Wettbewerb für die Seeufer-Gestaltung von Biel, Nidau und Ipsach

Schlussfolgerungen und Empfehlungen

4. Preis (4000 Fr.). Projekt Nr. 19. Verfasser: **Emil Eichhorn, Arch.**, Basel-Bottmingen.

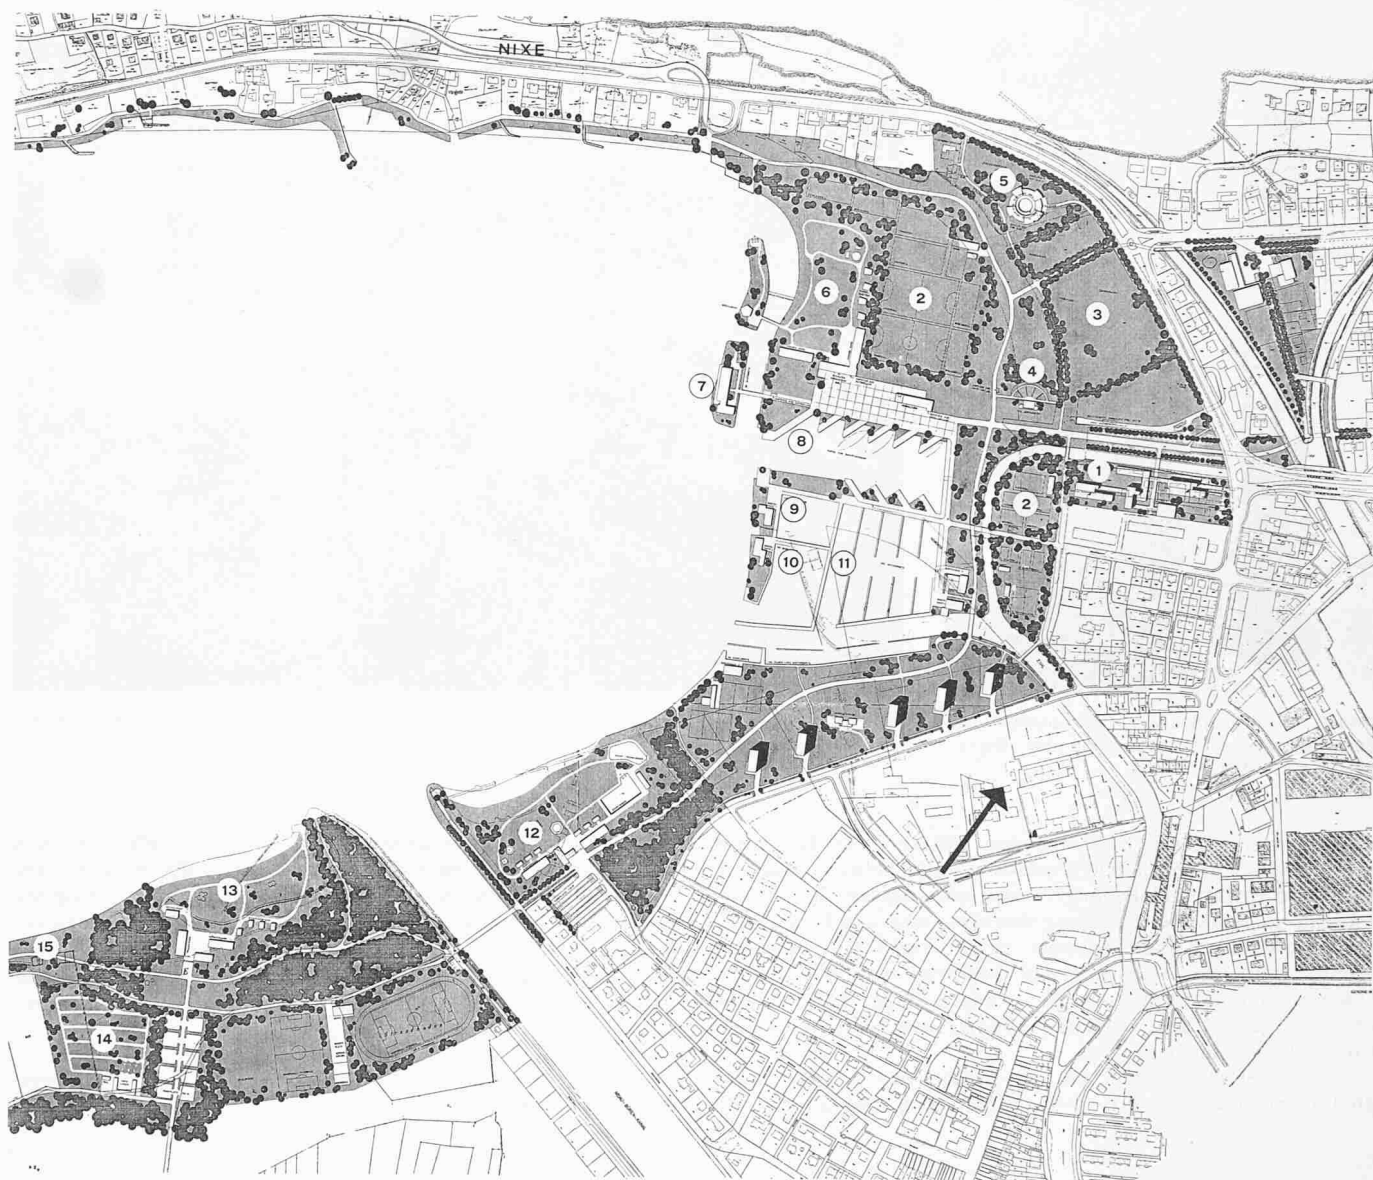
Projekt Nr. 19. Der Verfasser beschränkt sich auf die Gestaltung der Uferpartien und sucht keine baulichen und Grünverbindungen zur Stadt und zu den Gemeinden Nidau und Ipsach. Das Projekt zeigt die erfreuliche Tendenz, den Zubringerdienst durch Motorfahrzeuge auf ein Minimum zu beschränken. Für die Fussgänger ist im ganzen Planungsgebiet ein durchgehender, schön angelegter Spazierweg vorgesehen, der alle Anlagen am See erschliesst. Die Anordnung der Parkplätze in Nidau und Ipsach ist gut, dagegen ist der unterirdische Parkplatz von Biel in der Auffüllzone vor allem auch in konstruktiver und wirtschaftlicher Beziehung problematisch.

Die Einleitung der Schüss in die Zihl wirkt unnatürlich und ist in technischer Hinsicht ungünstig. Die Lage der Bootshäfen ist zweckmässig. Die Sportplätze und Spielwiesen liegen gut. Der grosse Festplatz ist etwas weit vom Seeufer abgerückt. Die beiden vorgelagerten Inselchen mit Seerestaurant und Baderestaurant überzeugen nicht. Die Gebäude behindern teilweise die Fernsicht. Positiv zu werten sind die landschaftliche Gestaltung und die Anlage des «Zentralplatzes». Die geplanten Strandbäder, insbesondere auf den Gebieten von Biel und Nidau, beanspruchen zu grosse Uferpartien, die damit für den Spaziergänger verloren gehen.

Die Lage des Gymnasiums zu nahe an der Wohnbebauung ist unbefriedigend, auch die kubische Gliederung der Bauten überzeugt nicht. Eine Bebauung nördlich des Industriegebietes von Nidau ist verfehlt. Die weiteren Bauten sind willkürlich verteilt.

Bemerkenswert ist die gute Führung der nördlichen und südlichen Uferlinien und die gelungene Erhaltung und Erweiterung des landschaftsbedingten Ufercharakters. Auch der Versuch zur räumlichen Landschaftsgestaltung ist hervorzuheben.

5. Preis (3500 Fr.). Projekt Nr. 17. Verfasser: **F. Meier-Kuenzi**, Biel, **G. Hertig**, Arch., Aarau; Mitarbeiter: **B. Gutzwiller**, dipl. Ing., Aarau.

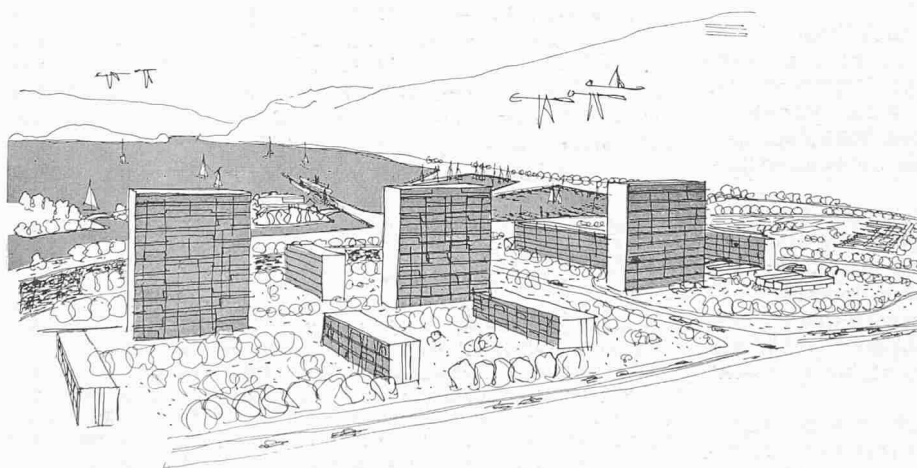
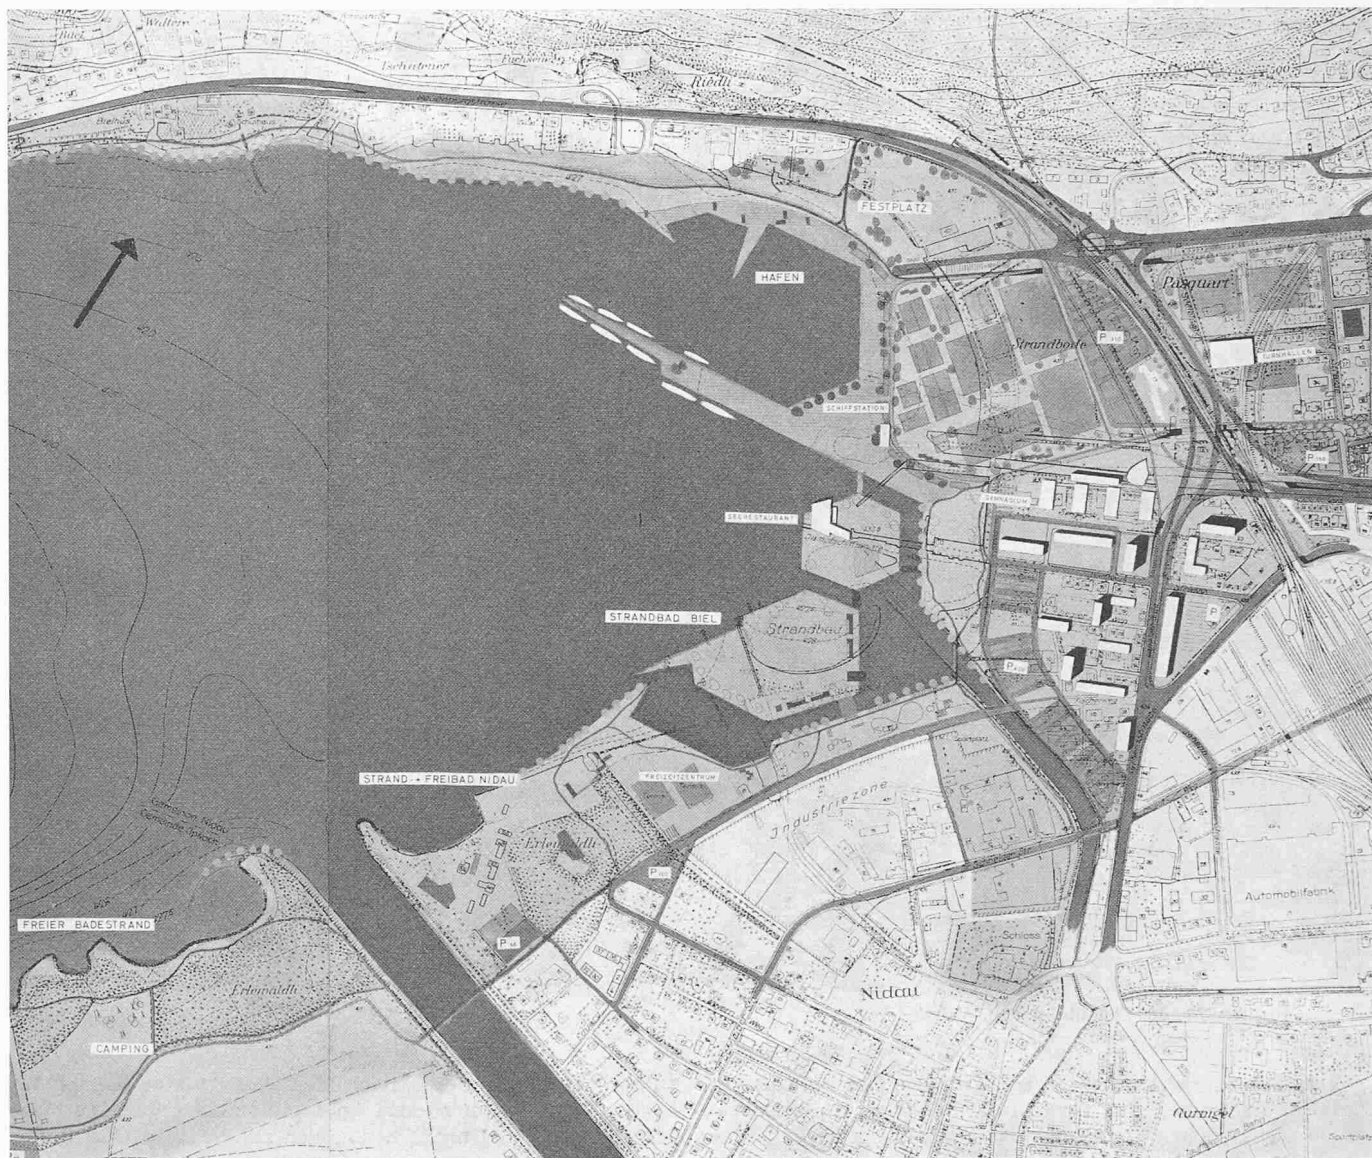
Projekt Nr. 17. Das Projekt zeigt den Versuch, die engere Verbindung der Stadt mit der Uferzone durch Zusammenlegung der beiden Bahnlinien auf einem neuen Viadukt zu erreichen. In gleicher Absicht ist eine Durchgrünung der ganzen Seebucht in der Richtung Zentrum Biel und Schloss Nidau angedeutet. Der Fussgänger wird allerdings durch zu lange Unterführungen zum See geführt. Der Vorschlag, zwei Inseln zu schaffen, die einerseits für den Badebetrieb, anderseits für ein Seerestaurant dienen, ist beachtenswert. Das Hinausstechen der Mole in den offenen See als Schiffplände ist aus landschaftlichen und praktischen Gründen (Schwierigkeit des Anlegens bei Westwind, vermehrte Verschmutzung des Hafenbeckens) abzulehnen. Die vorgesehenen Hochbauten bilden eine städtebaulich erwünschte Ergänzung der bestehenden und schon projektierten neuen Gebäude.

Der Versuch, den Durchgangsverkehr mit dem Bahnverkehr in eine enge Zone zusammenzufassen, ist wertvoll. Die vorgesehenen Parkierungsflächen bilden dagegen unannehmbare Riegel in der erstrebten Verbindung von der Stadt zum Hafen und zwischen dem Wohngebiet und der Grünzone an der Zihl. Die Führung der Fuss- und Radwege im allgemeinen ist gut überlegt.

Die Gestaltung und der Betrieb des Festplatzes werden an der vorgeschlagenen Stelle durch die Topographie und den Verkehr erschwert. Zudem müsste der alte Baumbestand zum grössten Teil entfernt werden. Das Gebiet zwischen dem grossen Hafen und der Inselzone ist nicht gestaltet. Die Verschiebung der Mündung des Schüsskanals in den vorgesehenen Hafen muss aus wasserbautechnischen Gründen (Geschiebeablagerung) abgelehnt werden. Die ruhigen Erholungsgebiete beschränken sich auf Teile des Ufers von Vinzelz und des Strandes von Ipsach. Die angedeutete Bepflanzung der Seebucht ist ungenügend, die Möglichkeiten einer räumlichen Land-

schaftsgestaltung werden nicht ausgenützt, hingegen bemüht sich der Verfasser, genaue Bepflanzungsvorschläge der Ufer vorzulegen. Der Vorschlag für das Gymnasium ist schulbetrieblich und städtebaulich unerfreulich.

Die Gesamtkonzeption, die die Uferpartie sehr stark auflöst, nimmt zu wenig Rücksicht auf die Schönheiten und Gegebenheiten der Bieler Seebucht. Die Wirtschaftlichkeit des Projektes ist wegen der geplanten Verlegung der Bahnlinie, wie auch durch die Abgrabungen südlich der Badeinsel zur Erstellung einer Wasserzone in Frage gestellt.

6. Preis (3000 Fr.). Projekt Nr. 6. Verfasser: **P. Hammel**,
dipl. Arch., Rüschlikon und Rotterdam

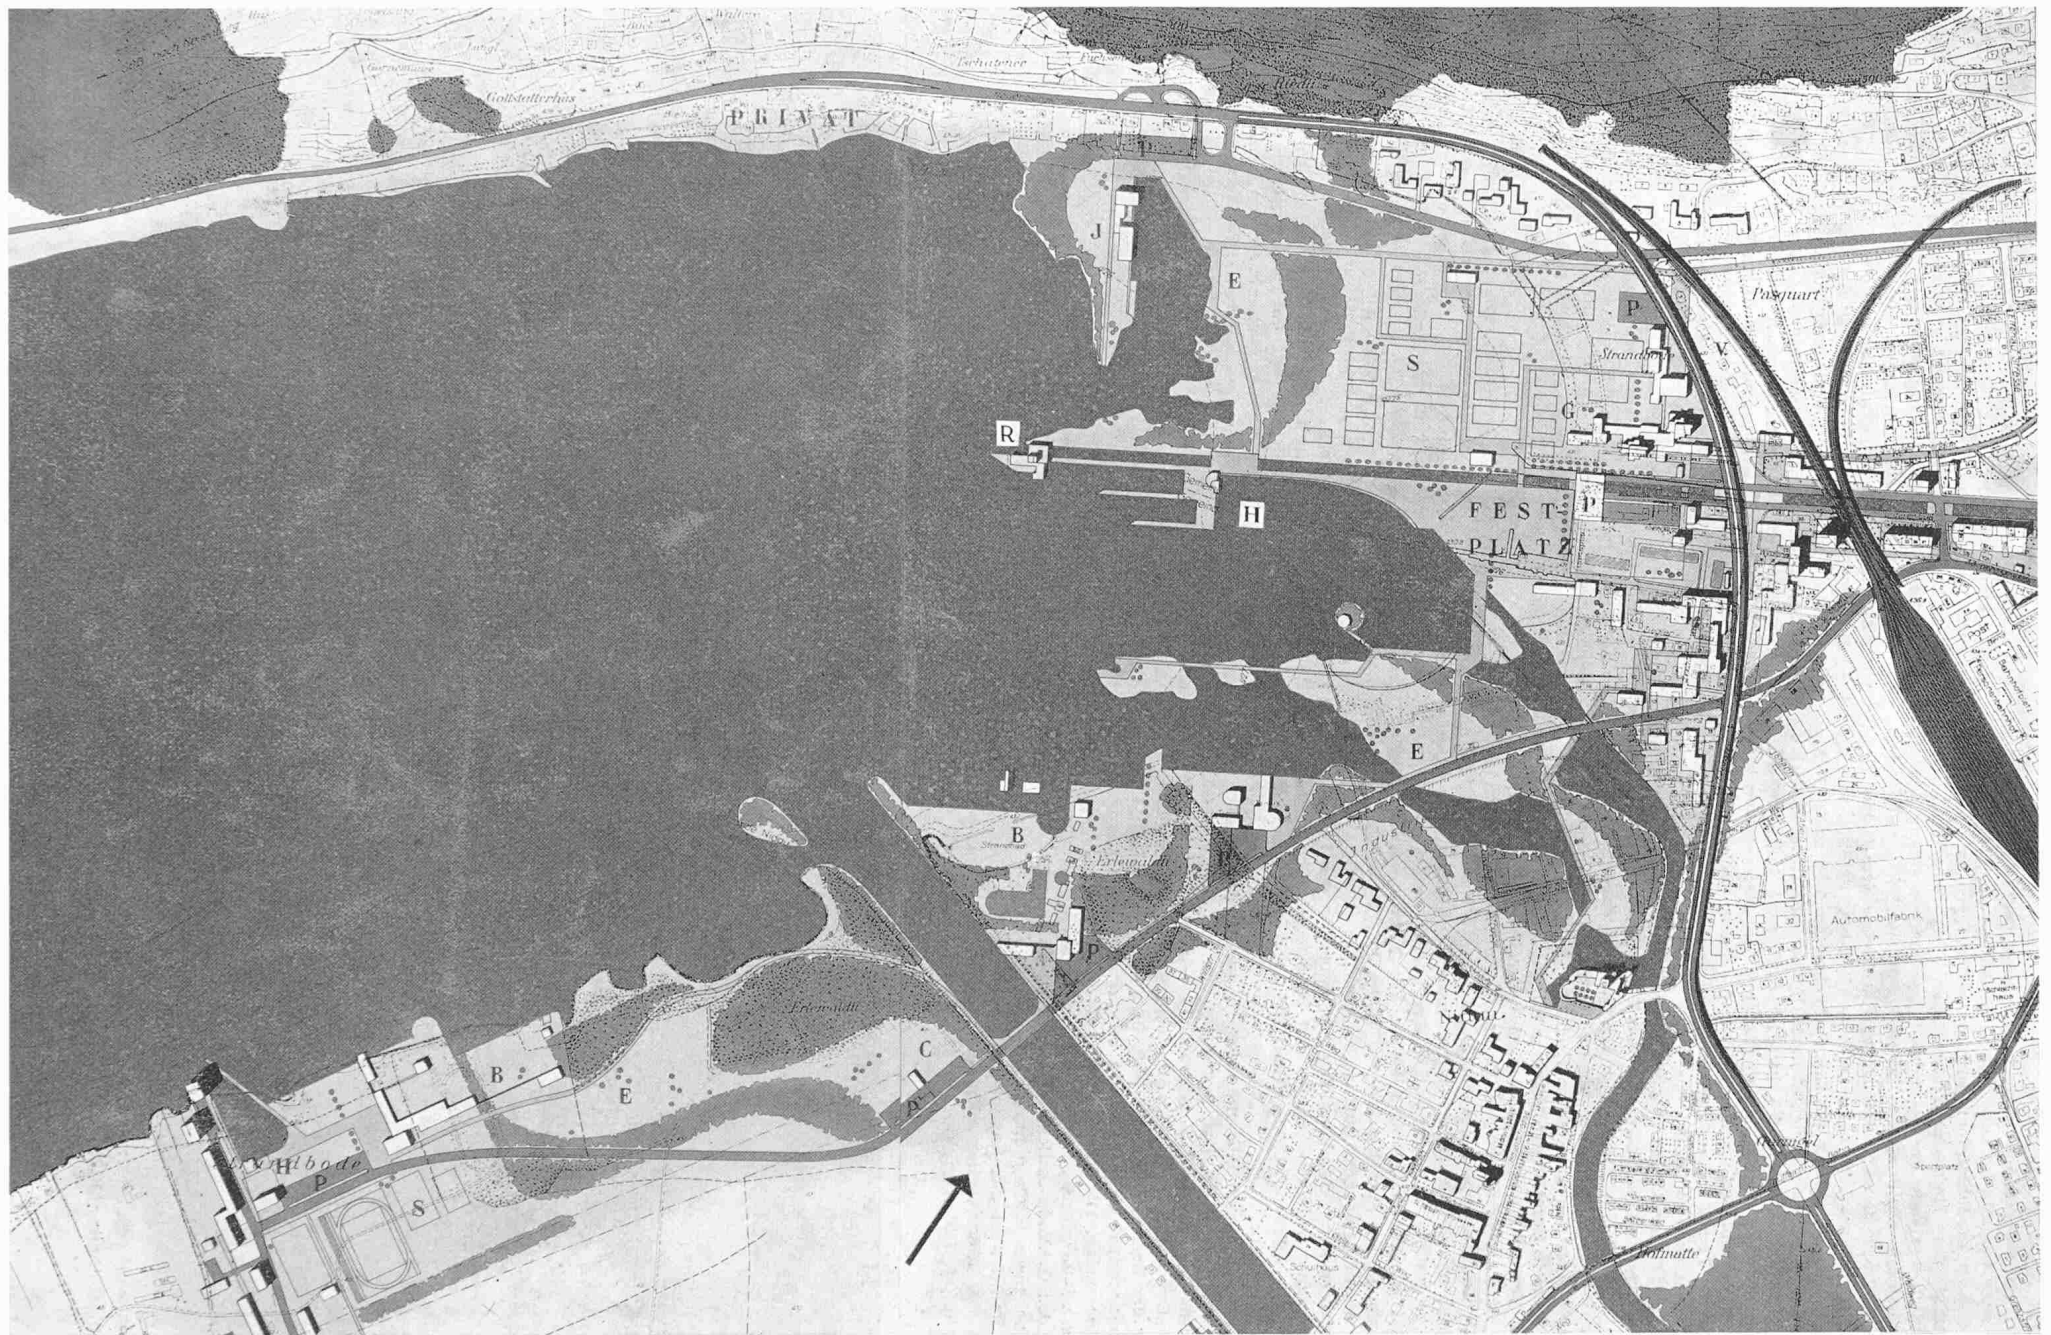
Projekt Nr. 6. Im Bestreben, zwischen dem Zentrum von Biel und dem Seeufergebiet eine engere Beziehung herzustellen, schlägt der Verfasser vor, die im Zuge des Schüsskanals geplante Expressstrasse südlich in das Gebiet Gurnigel zu verlegen und dort den Knotenpunkt der Hauptdurchgangsstrassen zu schaffen. Dieser städtebaulich wertvolle Vorschlag sollte im Zusammenhang mit der Verkehrsplanung einer näheren Prüfung unterzogen werden. Die Durchgangsstrasse Bern-Neuenburg wird zwischen dem Gebiet Gurnigel und der Neuenburgstrasse auf einem Viadukt geführt, was die kreuzungsfreie Abwicklung des Lokalverkehrs von Biel nach Nidau, Vingelz und dem Seeufergebiet erlaubt. Die Gemeinden am südlichen Seeufer sind vom Knotenpunkt Gurnigel aus durch eine neue, über das heutige Trasse der BTI-Bahn führende Hauptstrasse erschlossen. Diese verkehrstechnisch vorteilhafte Lösung würde die Umstellung der BTI auf schienenfreien Betrieb oder zum mindesten ein eigenes Bahntrasse bedingen.

Die im Zuge der Schüss vorgeschlagene Ladenstrasse soll sowohl für den Fussgänger als auch für den Fahrverkehr die Hauptverbindung zwischen Stadtzentrum und Erholungszone schaffen. Diese Lösung entbehrt nicht eines gewissen Reizes; für ein Ladenzentrum liegt aber das Gebiet etwas exzentrisch.

Die geplante Erschliessungsstrasse für das Ufergebiet von Nidau wird vom Verfasser übernommen. Das Vorgelände zwischen Strasse und See wird durch die vorgeschlagene Verbreiterung der Zihlausmündung etwas knapp. Die Idee, das Schloss Nidau durch breite Wasserarme und Bepflanzungen mit dem See in Beziehung zu bringen, ist grosszügig. Die Disposition zerschneidet jedoch das Industriegebiet von Nidau. Damit wird die Frage aufgeworfen, ob die Industriezone in dieser bevorzugten Lage ihre Berechtigung hat, oder ob sie nicht vielmehr auf andere, vom See abgelegene Gebiete verlegt werden kann. Der Vorschlag gibt immerhin den Hinweis, die Grünverbindung zwischen Schloss und See weiter auszubauen und landschaftlich störende Industriebetriebe nach Möglichkeit anderweitig anzusiedeln.

Die vorgeschlagene Bebauung von Nidau, die den Grünzug der Zihl flankiert, stösst zu stark gegen den See vor. Ebenso wirkt die vorgesehene Ueberbauung Neu-Ipsach in der Grünumrahmung des Sees als störender Riegel. Ganz allgemein ist zu bemerken, dass die Führung der Spazierwege nicht besonders anziehend wirkt. Für die Gestaltung und Erschliessung des Nordufers als Erholungsgebiet fehlen Vorschläge. Die Flächen für Autoparkierung sind längs der Verkehrsstränge günstig verteilt. Aus den Plänen ist nicht ersichtlich, ob das Gebäude östlich des Festplatzes als Parkhaus gedacht ist, das an dieser Stelle unangebracht wäre.

Das Projekt ist gekennzeichnet durch eine sehr bewegte neue Uferlinie, der in der vorliegenden romantischen Form etwas Erzwingenes anhaftet. Die Korrektur der bestehenden südlichen Uferlinie

erscheint teilweise willkürlich. Die Schifflande ist zu sehr dem See- und Wind ausgesetzt. Die Vereinigung der Bootshäfen von Biel und Nidau ist unerwünscht. Ebenfalls ist die Zusammenlegung der Strandbäder von Biel und Nidau in der vorgeschlagenen knappen Form nicht günstig. Der Vorschlag für einen im Zuge der Schüss und im Zentrum der Seeuferanlagen gelegenen Festplatz ist an und für sich zu begrüssen, doch durch die Grösse und Ausbildung der vorgelagerten Hafenanlage wird er stark beeinträchtigt.

Die bestehende neue Bebauung ist nicht in die Gesamtkonzeption einbezogen worden. Der Ueberbauungsvorschlag südlich der Schüss und westlich der Ländtestrasse erscheint sehr willkürlich. Die Lage des Gymnasiums kann hingenommen werden, hingegen vermag die Durchführung der Detailplanung nicht zu befriedigen. Vor allem sind die Schulräume teilweise dem Lärm der Strasse ausgesetzt. Die Aufteilung der Sportanlagen ist schematisch. Die Erholungsfläche, im Zusammenhang mit dem Segelbootshafen, ist reizvoll gestaltet. Die kulissenartige Zusammenfassung der Bepflanzung ergibt schöne Freiräume. Vorschläge für das Freizeitzentrum fehlen.

Die Grundkonzeption des Projektes ist grosszügig, wenn auch viele Einzelheiten nicht zu befriedigen vermögen. Die Angaben auf dem Plan 1:1000 sind spärlich. Es ist zu bedauern, dass zu wenig an die Durchführbarkeit gedacht wurde.

7. Rang, Ankauf (2000 Fr.). Projekt Nr. 24. Verfasser: **Daniel Reist**, dipl. Arch., Bolligen; Mitarbeiter: **Rolf Halter**, stud. techn., Bern.

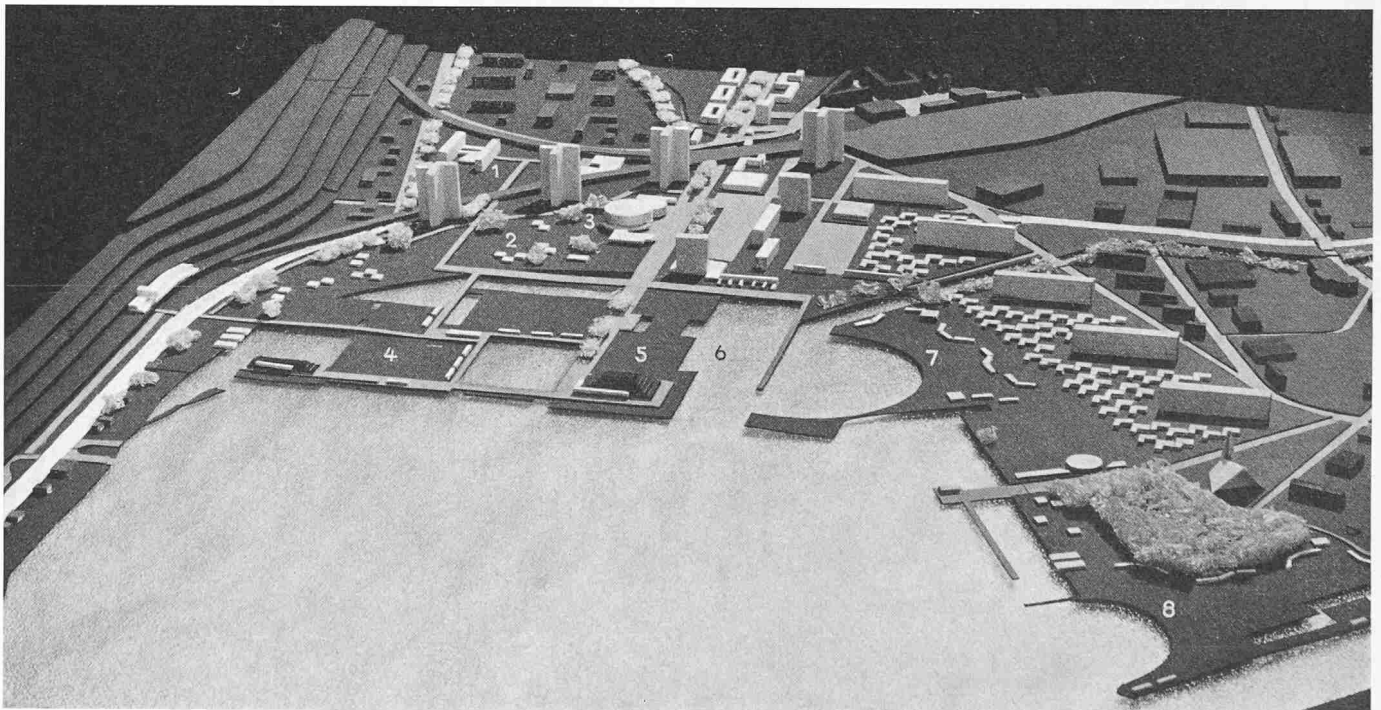
Projekt Nr. 24. Der Verfasser schlägt eine klare, einfache Verbindung von der Stadt zum See vor. Diesen Vorteil erlangt er, indem er die Expressstrasse im untern Teil der Schüss und die Durchgangsstrasse Bern-Neuenburg unterirdisch führt. Dies hat zur Folge, dass der Schüsskanal ab Bözingen verlegt und direkt in den Aarekanal nach Orpund geleitet werden muss. Zur Abnahme der in der Stadt anfallenden Wassermenge und zur Wasserauffrischung im Seebecken soll ein reduziertes Quantum im bisherigen Kanalbett dem See zugeführt werden (sep. Einleitung der Bielschüss). Die Verbindung von der Stadt zum See wird konsequent weiter über ein sog. Forum (Kulturzentrum) bis zum Festplatz am See geführt. Die landschaftlichen Gegebenheiten sind weitgehend berücksichtigt und weiter ausgebaut. Die Parkplätze sind günstig verteilt und zweckmässig angelegt. Die Zugänge zur Schifflande und zu den Bootshäfen sind klar geführt. Der Fussgängerverkehr ist in der ganzen Uferzone durchgehend gewährleistet. Die Zugänge zum Seeufer sind sichergestellt. Der Vorschlag zur Ausscheidung einer Zone für Winterbetrieb und einer solchen für Ganzjahresbetrieb ist einer näheren Prüfung wert. Die Disposition der Hafenzugänge leistet der Verschlammung Vorschub und ist deshalb ungünstig. Ein weiterer Nachteil ist die relativ ungeschützte Schifflande. Das bestehende Strandbad Biel wird durch ein Freibad vorteilhaft erweitert.

Der Festplatz liegt günstig im Schwerpunkt der Seebucht. Die vorgeschlagene Pyramide beeinträchtigt die Sicht auf die Wasserfläche.

Der Damm zwischen dem Hafen und der Badebucht hat eine Behinderung des Schiffs- und speziell des Badebetriebes zur Folge. Die an die Sportplätze anschliessenden Wasserflächen beeinträchtigen teilweise deren Benützung. Der Versuch, die stark zerrissene Uferlinie durch Baumpflanzungen zusammenzufassen, ist nicht gelungen. Die Lage des Hotels als Hochbau ist städtebaulich wohl verständlich; hingegen ist die Wirtschaftlichkeit an dieser Stelle fraglich.

Das Gymnasium zwischen den beiden Bahndämmen ist aus betrieblichen Gründen abzulehnen. Die Anordnung von Hochhäusern längs des Bahndammes ist städtebaulich zu vertreten, hingegen kommt die hohe Bebauung etwas nahe an den Jurahang zu stehen. Die südlich der Zühl vorgeschlagene Bebauung ist überdimensioniert und verhindert die Sicht vom See aus auf das Schloss Nidau.

Die Gestaltung der Uferpartien Nidau und Ipsach geht von den Gegebenheiten aus und wird durch gute Vorschläge bereichert. Durch den Verzicht auf eine Seeauffüllung in Vingel durchschneidet der vorgeschlagene Uferweg die privaten Parzellen am Seeufer. Die Ableitung der Schüss nach Orpund ist wirtschaftlich nicht vertretbar.

Die Realisierung dieses Projektes hängt weitgehend mit der Abklärung der Wasser- und Strassenführung zusammen und würde sehr grosse finanzielle Aufwendungen erfordern.
